COMMISSION DU VIEUX PARIS

SEANCE PLENIERE DU 1er OCTOBRE 2009

21, rue Saint-Antoine, 30-40, rue du Petit Musc et 7, rue Castex (4e arr.) Restitution de la façade sur rue de l'hôtel de Mayenne

PC 075 104 09 V 0018

Façade sur la rue Saint Antoine : état actuel et projeté

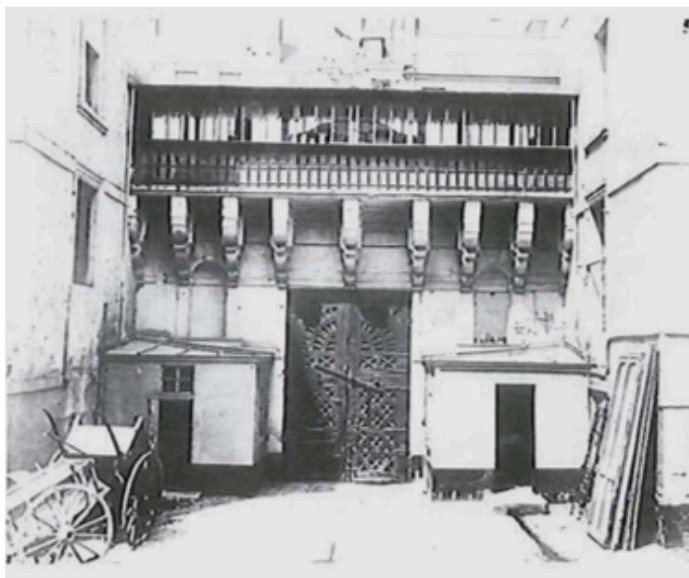
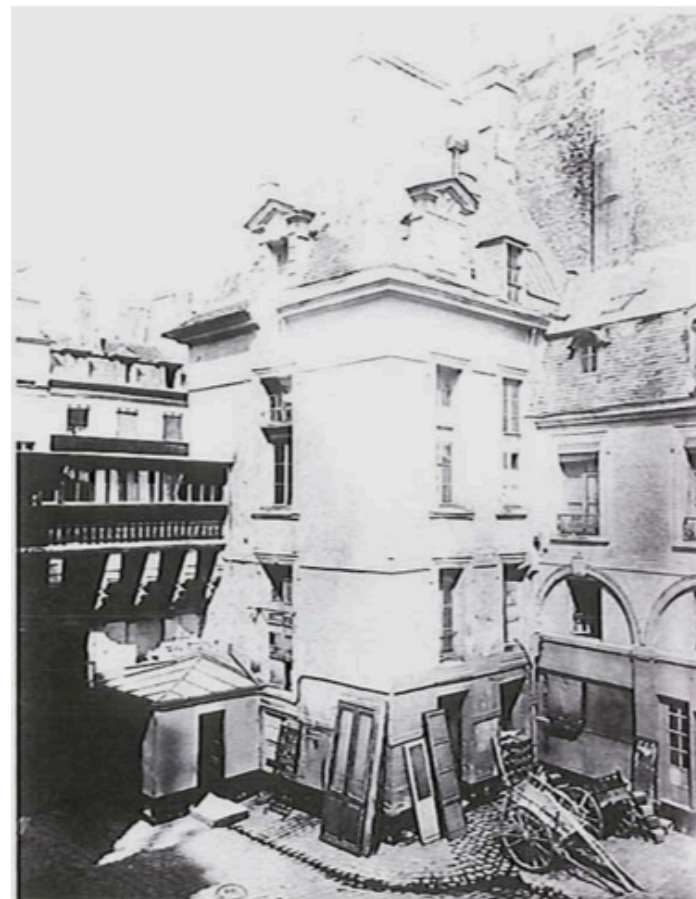
La demande déposée aujourd'hui par l'école concerne la mise aux normes de sécurité et d'accessibilité des bâtiments scolaires, à l'exception de l'hôtel qui n'est visé que par la restauration des façades. A cette occasion, la démolition de l'adjonction de Coulomb est demandée. Ce projet reprend celui de B. Fonquernie, inspiré de la gravure de Chastillon - représentation la plus ancienne de l'hôtel, mais dont la valeur documentaire est sujette à caution. Cette démolition soulève plusieurs questions quant aux détails des élévations ainsi recréées. Sur rue, le rez-de-chaussée est redessiné comme un mur de clôture plein, avec la restitution d'un ordonnancement de pilastres repris de la gravure, mais attesté par aucune trace archéologique. La restitution du passage en encorbellement au-dessus du portail, soutenu par des consoles toujours en place, entraîne la construction de deux balustrades en pierre qu'aucun document n'atteste et qui s'écartent de l'estampe du XVIIe siècle (les photographies du XIXe siècle laissent plutôt penser à un garde-corps métallique côté cour). Les élévations intérieures des pavillons sont restituées comme des versions mineures de celles sur la rue : en brique et pierre, mais sans pilastre, s'écartant ainsi du modèle de Chastillon autant que de l'état attesté par les photographies de 1870 (les façades intérieures des pavillons y sont très sobres, selon le dessin de celles du XVIe siècle sur la cour). Enfin l'absence de cheminées dans le projet, est contraire à toutes les données historiques et manquera cruellement à la silhouette que l'on prétend restituer.

Face à ces incertitudes, que l'étude historique n'a pas levées, la question de la démolition de l'ajout de 1881 peut se poser. En outre, la disparition d'un ouvrage estimable du XIXe siècle, témoignage de la culture historique des architectes de ce temps, pose question, et n'est pas conforme à la doctrine contemporaine en matière de restauration de Monuments historiques, issue de la Charte de Venise.

DISCUSSION. Pour des raisons à la fois fonctionnelles et économiques, Mme Bertinotti indique sa préférence, qui est aussi celle de l'école, pour la conservation de la surélévation du XIXe siècle : il s'agit de ne pas augmenter la pénurie de surfaces utiles, pour un établissement déjà surchargé, et de ne pas accentuer le contraste entre de coûteux travaux de façade et l'état de vétusté avancé des espaces intérieurs et des cours de récréation. Elle souhaiterait que la conservation de l'état existant sur rue, s'accompagne de l'exigence d'une réflexion d'ensemble de la part de l'école sur l'utilisation de la parcelle.

La qualité de la surélévation de Coulomb est soulignée par plusieurs membres qui trouvent sa conservation tout à fait justifiée, tant par l'histoire du site (elle se réfère à l'architecture brique et pierre de la place des Vosges) que par son dessin soigné et intelligent. Sa démolition ferait disparaître une strate architecturale authentique au profit d'un état supposé historique mais artificiel en réalité. On rappelle enfin que la Commission, lors du débat sur l'hôtel Lambert, a milité pour la conservation des strates du XIXe siècle. On va jusqu'à souhaiter que le ravalement futur conserve, comme la saleté aujourd'hui, la différence de couleur entre parties anciennes latérales et adjonction centrale moderne. Toutefois, certains membres, dont M. Prévost-Marcilhacy, rappellent que cette démolition est demandée depuis de nombreuses années par les différentes instances patrimoniales, dont la Commission du Vieux Paris, et que la densification de la parcelle n'a été autorisée qu'en contrepartie de cette démolition. Il paraîtrait donc difficile de revenir aujourd'hui sur cet accord, d'autant que le projet de restauration des façades entrepris par B. Fonquernie, se base sur cette décision.

RESOLUTION. La Commission du Vieux Paris, réunie le 1er octobre 2009 au Pavillon de l'Arsenal sous la présidence de Mme Danièle Pourtaud, adjointe au Maire chargée du patrimoine, a émis le vœu que l'adjonction réalisée en 1881 par l'architecte Alfred Coulomb entre les deux pavillons sur rue de l'hôtel de Mayenne, ne soit pas démolie. Œuvre d'un architecte réputé pour ses édifices de style Louis XIII, ce corps de bâtiment témoigne de l'historicisme de la fin du XIXe siècle. La Commission a bien noté que cette adjonction figurait parmi les parties à démolir sur le premier plan du secteur sauvegardé, mais considérant que la préservation du XIXe siècle fait partie des objectifs de la révision en cours du PSMV du Marais, que la restitution des parties manquantes de l'hôtel (façades latérales des pavillons, mur de clôture de part et d'autre du portail, cheminées) restera discutable en l'absence de documents fiables et concordants, que l'évolution des doctrines en matière de restauration (Charte de Venise) fait une place plus importante au respect des strates historiques, la Commission du Vieux Paris a demandé que cette question soit soumise à la Commission locale du secteur sauvegardé, et souhaité qu'elle soit réexaminée par la Commission nationale des Monuments historiques. Enfin elle a souhaité que la conservation de l'adjonction du XIXe siècle sur rue s'accompagne, de la part de l'école des Francs-Bourgeois, de l'élaboration d'un nouveau plan directeur d'aménagement et de remise en valeur de l'ensemble de la parcelle (BMO du 6 novembre 2009).
